改善箇所説明図

基準不適合発生箇所

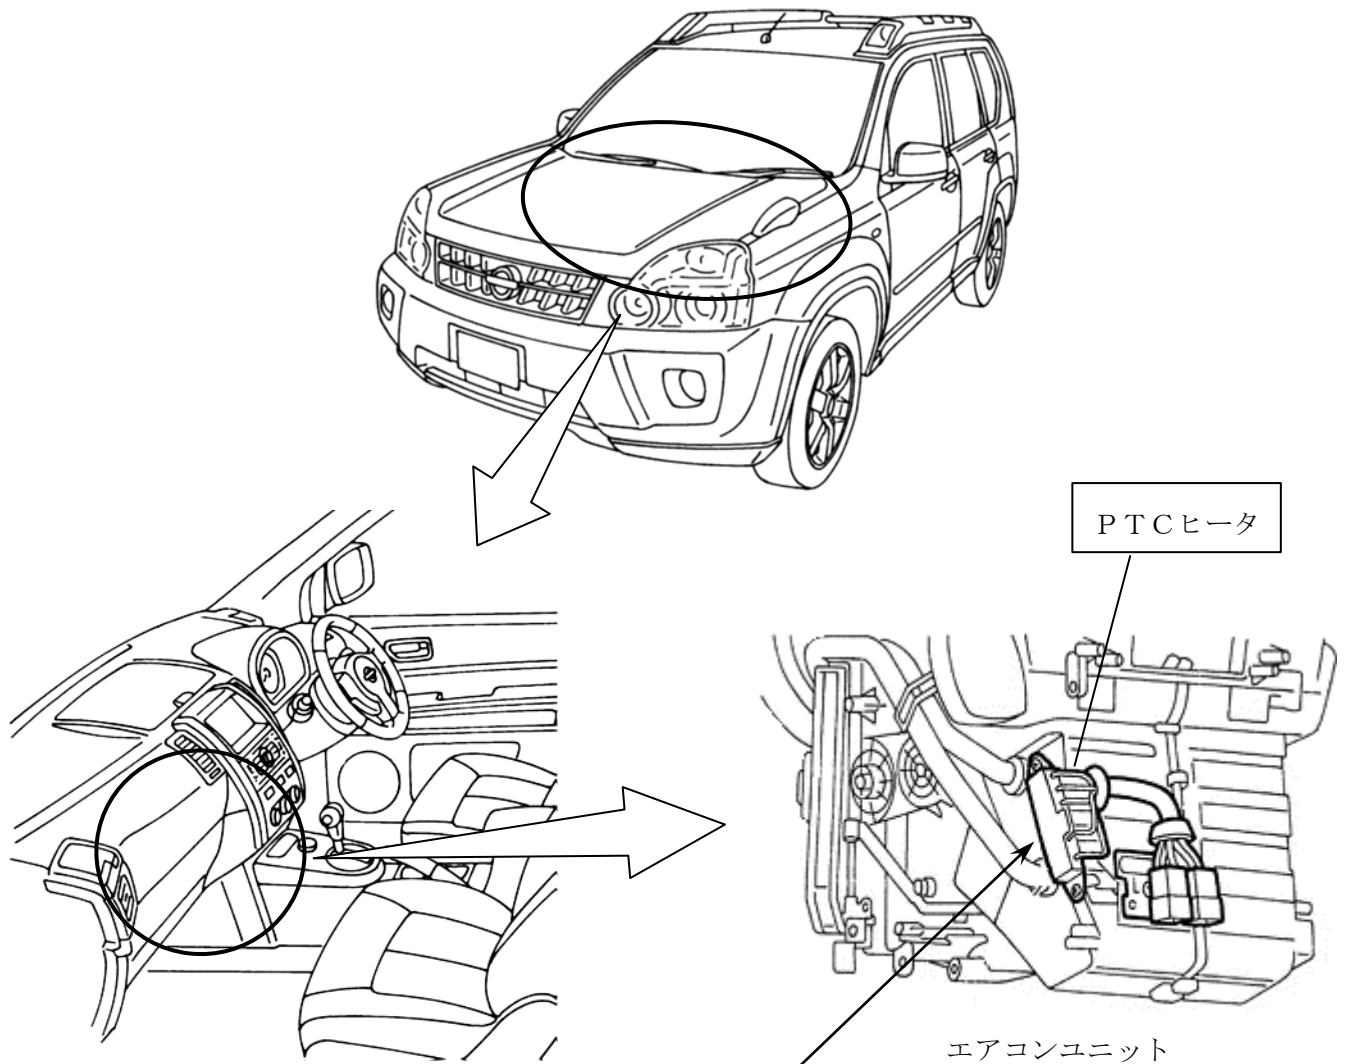
エアコンユニットのPTCヒータにおいて、電気配線の固定が不適切なため、走行中の振動等により揺動し端子が摩耗することがある。そのため、そのままの状態で使用すると、端子間の抵抗が増加し異常発熱して、発煙し、最悪の場合、火災に至るおそれがある。

全車両、当該PTCヒータを対策品と交換する。

識別：銀色のシールをモデルナンバープレートに貼り付ける。
